Différences visuelles sur le tendeur de courroie 533 0086 30

533 0086 30

Version 03.2010

Image 1 : Version INA avec deux vis M8 x 35

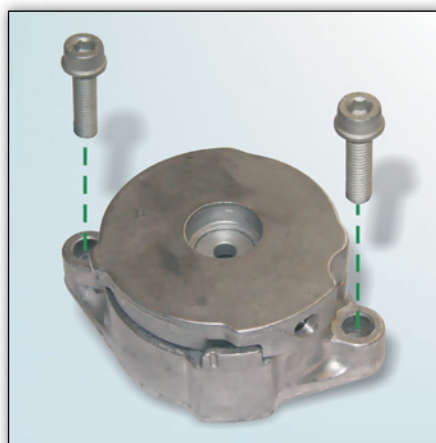
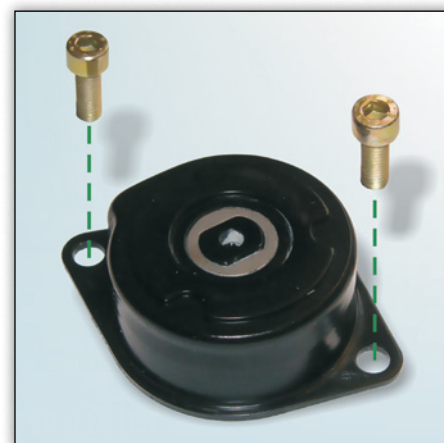
Lors du remplacement du tendeur de courroie 533 0086 30, les versions présentées peuvent être montées sur le véhicule.

Schaeffler Automotive Aftermarket propose actuellement le modèle de l'image 1.

Les deux modèles répondent aux exigences techniques.

Les vis (M8 x 35) fournies par Schaeffler Automotive Aftermarket sont à utiliser impérativement en raison de l'extrême épaisseur de la bride du tendeur de courroie 533 0086 30 (image 1).
